【 従前案 (基本計画時) 】

【 改善案 (基本設計時) 】

【改善点】

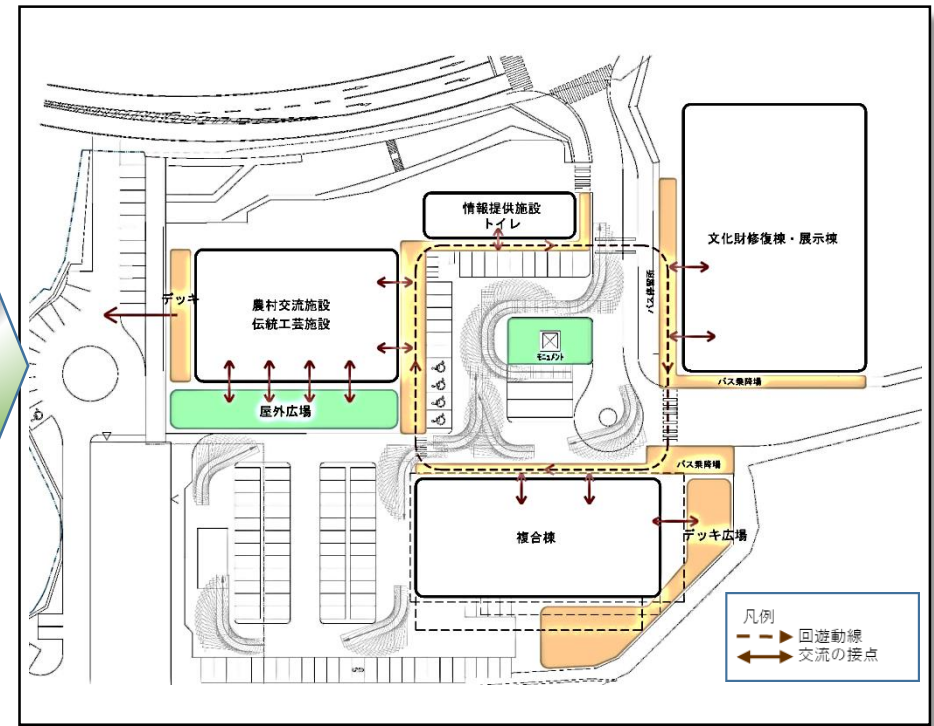
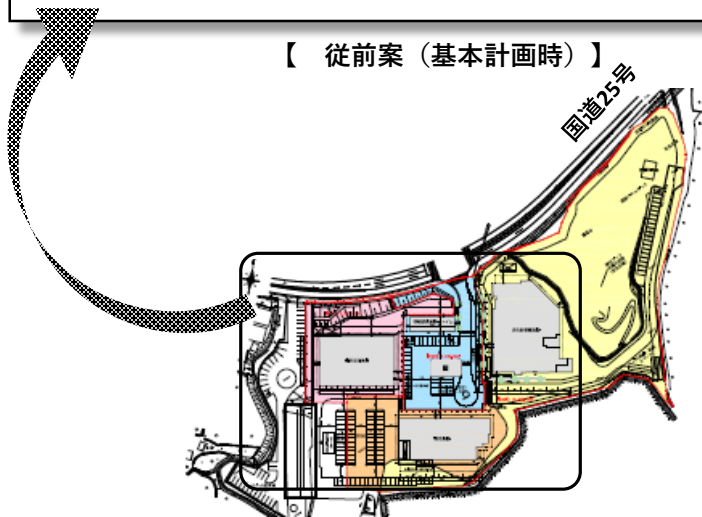
- ・ 大型バスをスムーズに転回させるため、情報提供施設を北側に移動
- ・ 「学ぶ」「遊ぶ」「食べる」「買う」施設間の連続性を意識し、一体感を高めた配置
- ・ 歩行者動線を意識し、回遊性を向上（各施設を繋ぐ回遊動線上に回廊を設置）
- ・ 来場者の各施設に対する視認性を向上

文化財修復・展示棟 (①)

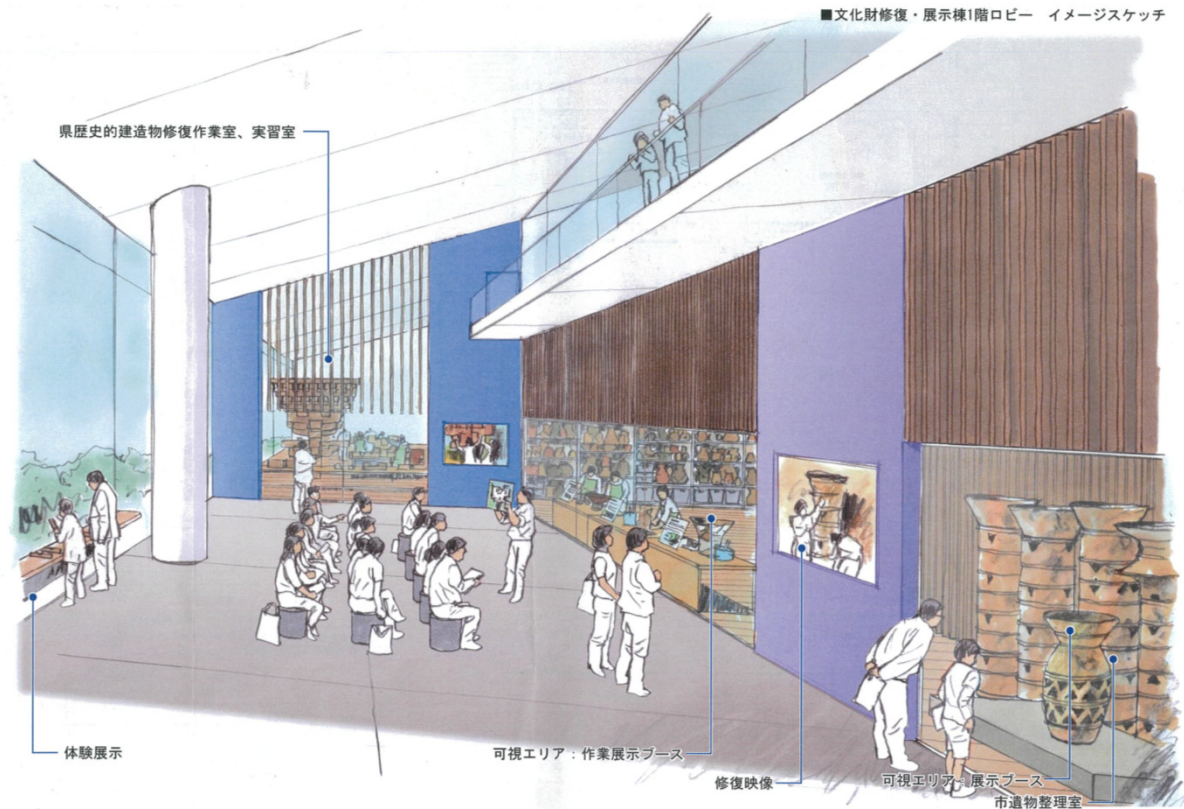
- ・県建造物修復作業室と考古遺物整理室（天理市連携）を配置
- ・多様な活動が行える見学ロビーを確保

地下1階平面図

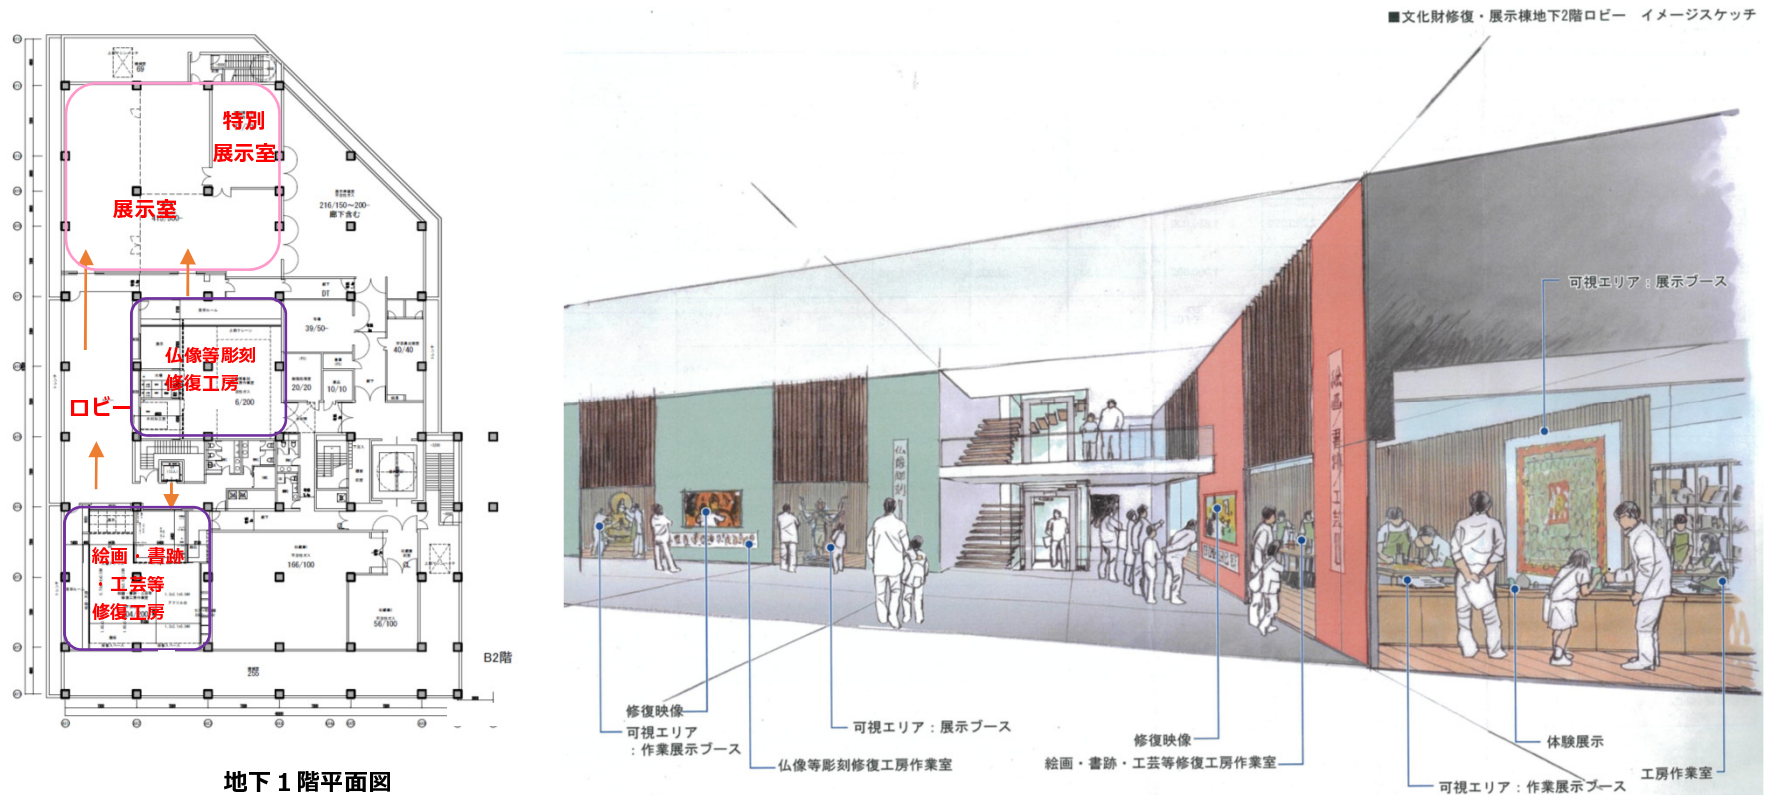
- ・ 仏像、絵画等工房と展示室を配置し、清浄な環境を確保
- ・ 工房前に十分な見学ロビーを確保
- ・ 見学ロビーに面して修復工程等を紹介する工房展示を配置
- ・ 工房内の公開方法について、時間制の導入や構造、設備上の配慮など入居予定者と調整中
- ・ 地質調査の結果、地下水位が高いため建物周囲にトレンチ等を設置し、遮水性を向上

2階平面図

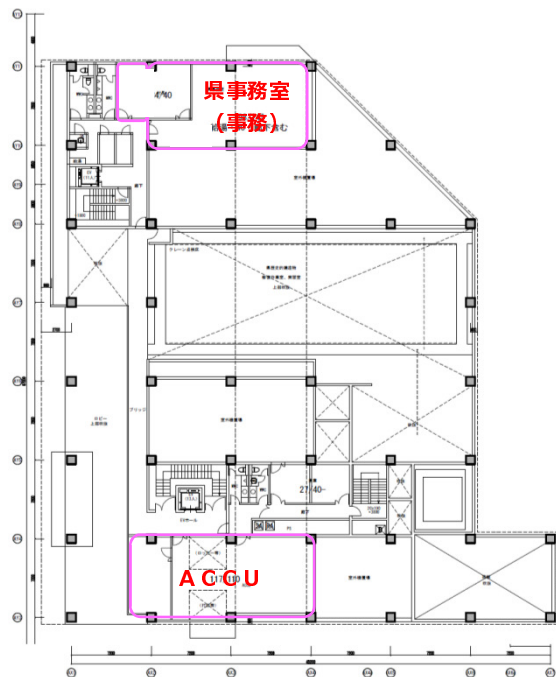
- ・ 県文化財保存事務所（事務部門）とACCU事務室を配置
- ・ 屋根裏空間を活用し、外観意匠に配慮

地下中1階平面図

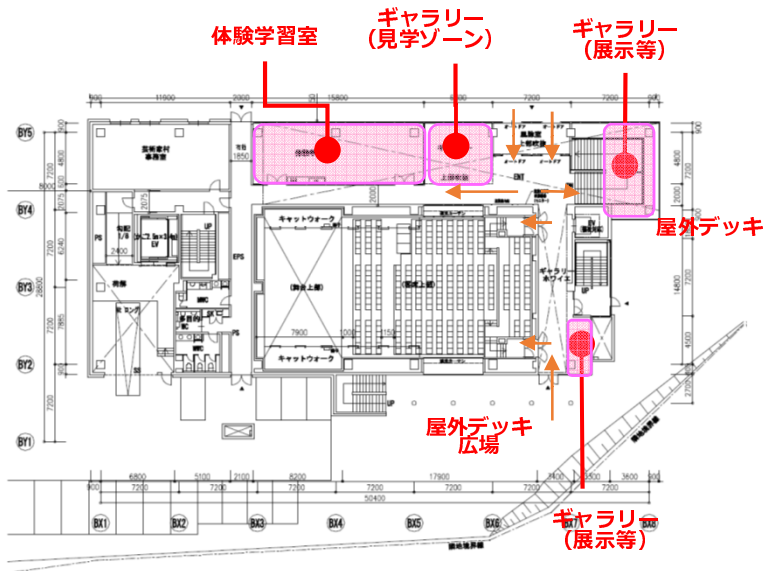
- ・ 修復技術者控室（休憩室）を配置（工房への害虫等防護のため）

1階

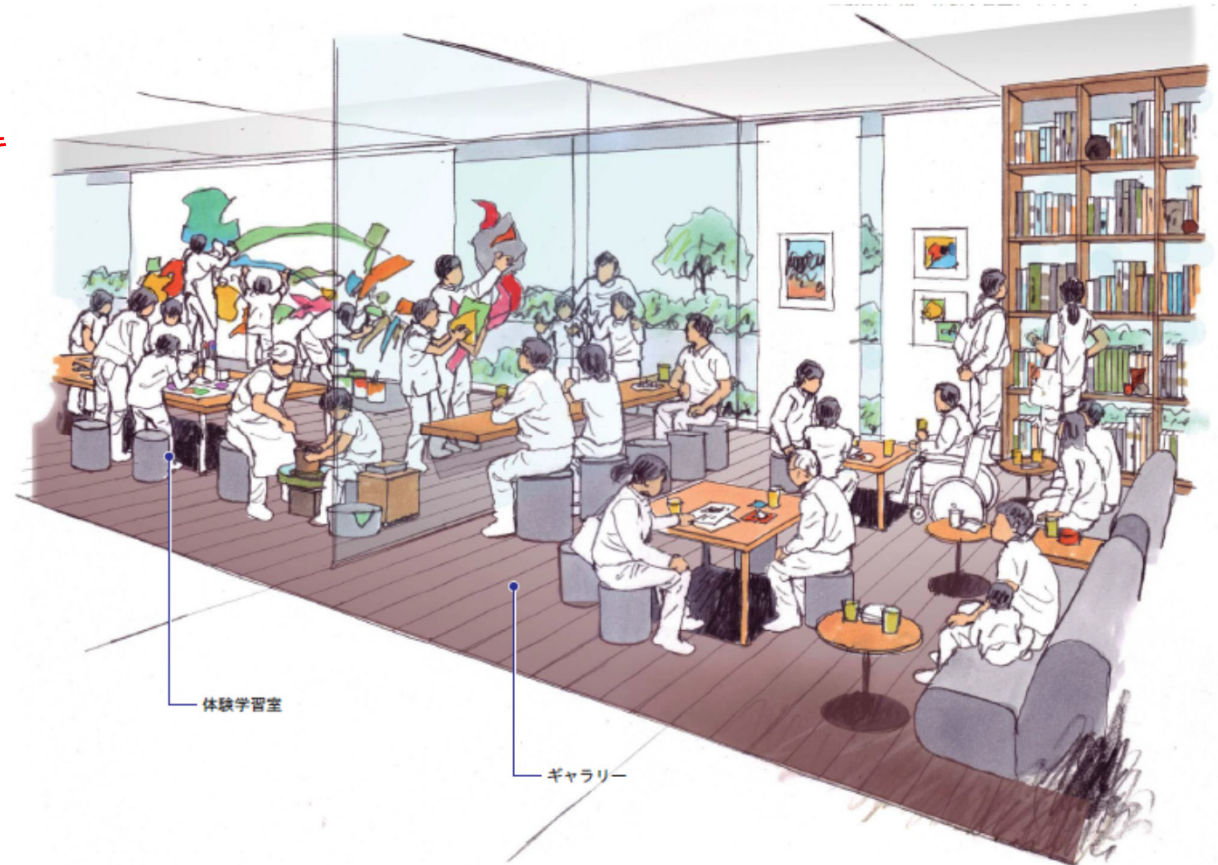
- ・ 体験学習室を設置
- ・ 体験学習室に面してギャラリー (父母等が見学できるゾーン) を設置
- ・ 屋外デッキに面してギャラリー (芸術作品等展示) を設置し一体感を創出

2階平面図

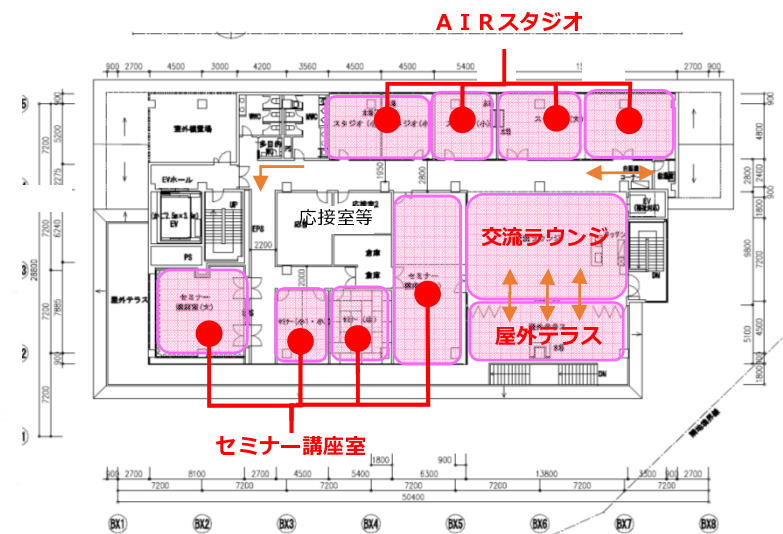
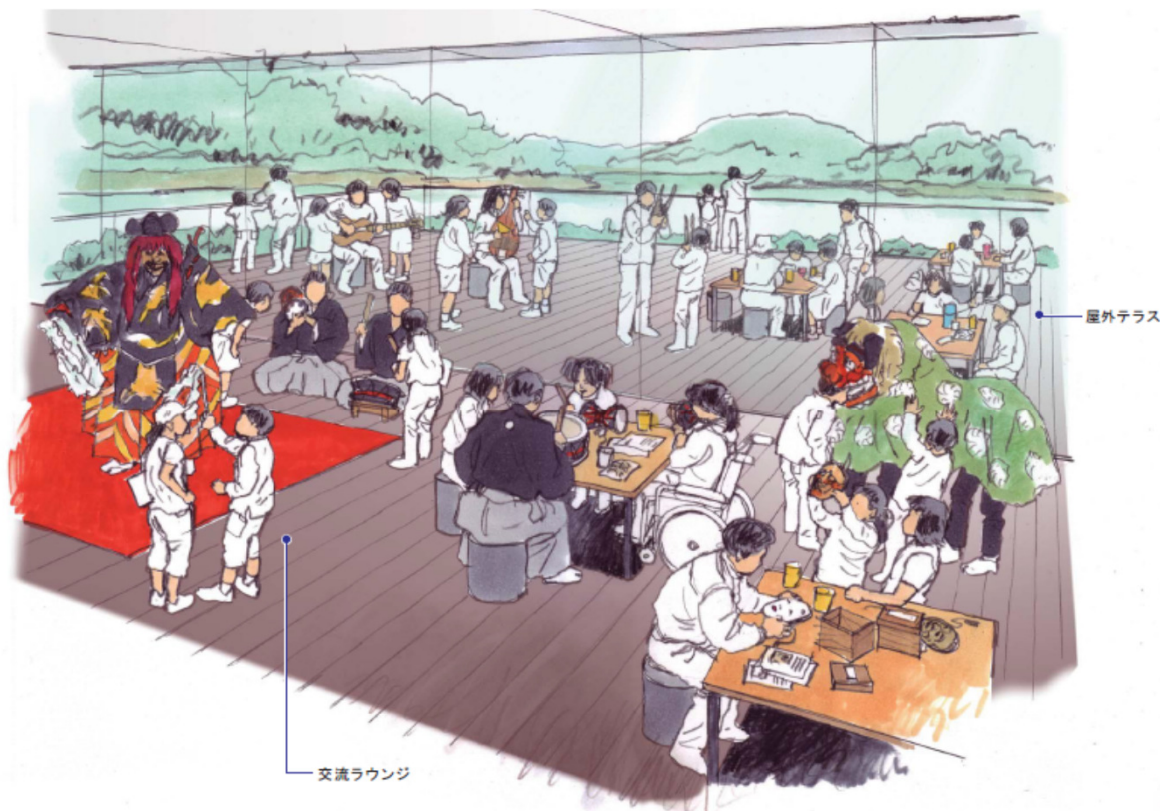
- ・AIRスタジオ、セミナールームを設置
- ・眺望(池、山並み)の良い屋外テラスに面し、交流ラウンジを設置し、アーティスト等との交流ができるスペースとする

地下1階平面図

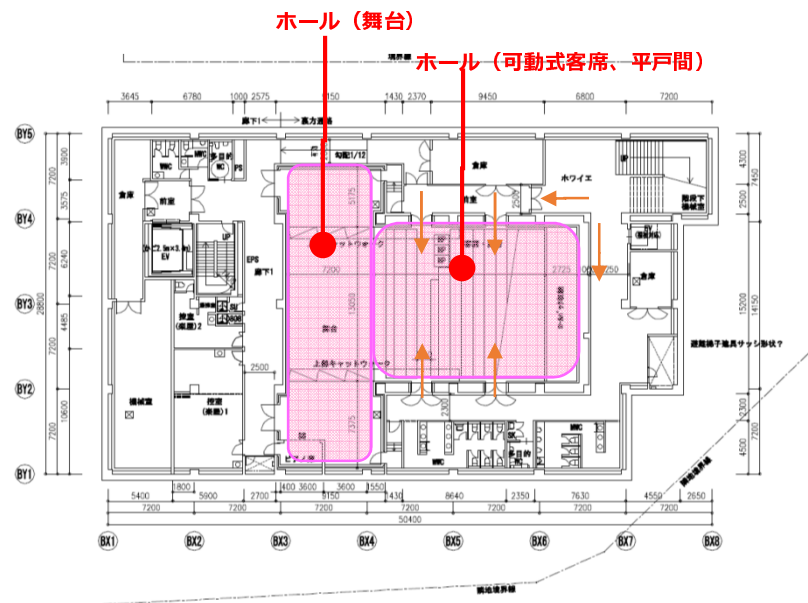
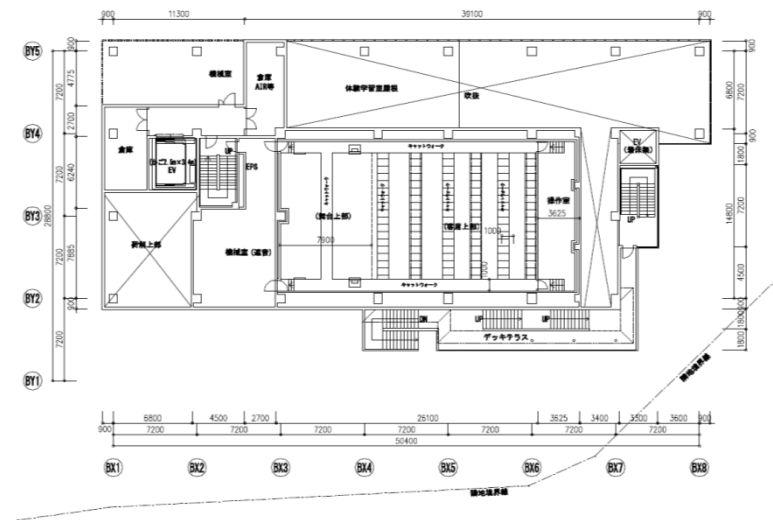
- ・ 講演会、演劇、音楽会などに対応した多目的ホール (300席程度可動式) を設置
- ・ 一定の音響性能を確保
- ・ 地質調査の結果、地下水位が高いため建物位置を変更するとともに、二重壁構造により遮水性を向上

1階

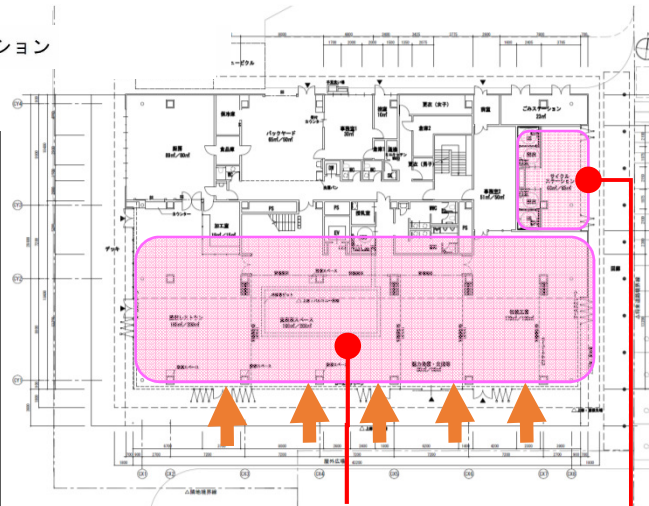
- ・農家レストラン、農産物等直売所、加工室、伝統工芸施設、魅力発信・交流等多目的スペースを設置
- ・「食べる」「買う」などを一体的に展開出来る区切りの無い大空間（交流ゾーン）を前面部に設置
- ・サイクルステーション（男女別シャワーブース・更衣室・メンテナンスルーム）を駐車場に面して設置

2階

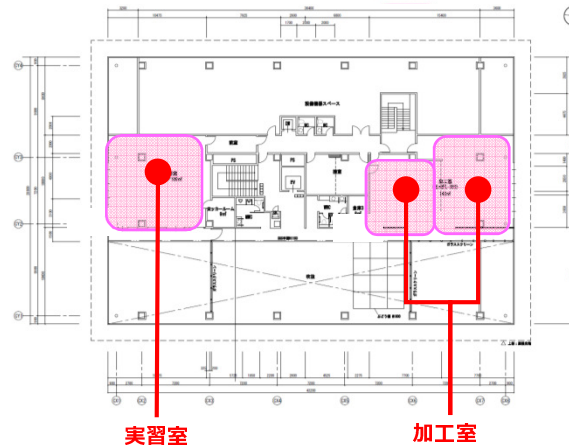
- ・実習室、加工室を設置
- ・料理教室等を行う実習室は眺望の良い西側に設置

情報提供施設・トイレ

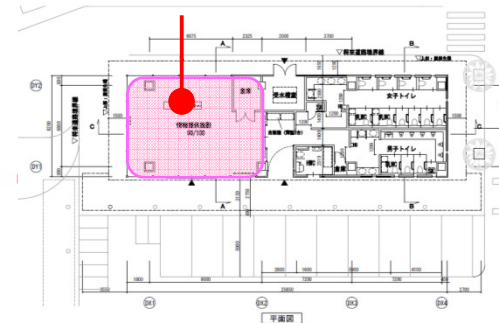
- ・道路情報に加え、周遊観光や芸術家村の総合案内も行える情報提供機能を設置
- ・トイレに向かうまで情報コーナーを通過するよう利用者動線を工夫
